Additif 111 – Règlement n° 112

Révision 3 – Amendement 1

Complément 4 à la série 01 d'amendements – Date d'entrée en vigueur: 15 juillet 2013

Prescriptions uniformes relatives à l'homologation des projecteurs pour véhicules automobiles émettant un faisceau de croisement asymétrique ou un faisceau de route ou les deux à la fois et équipés de lampes à incandescence et/ou de modules à diodes électroluminescentes (DEL)

Exemples de marques d'homologation

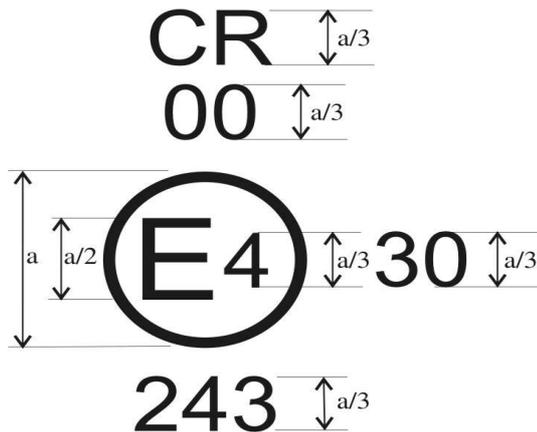
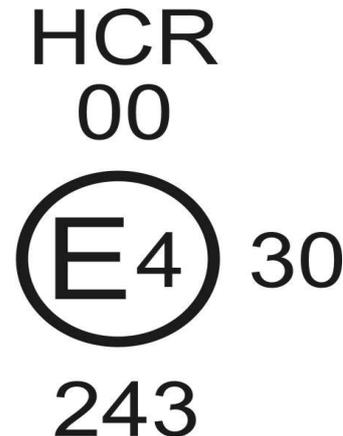
Annexe 2, lire:

$a \geq 8$ mm (sur verre)

$a \geq 5$ mm (sur matière plastique)
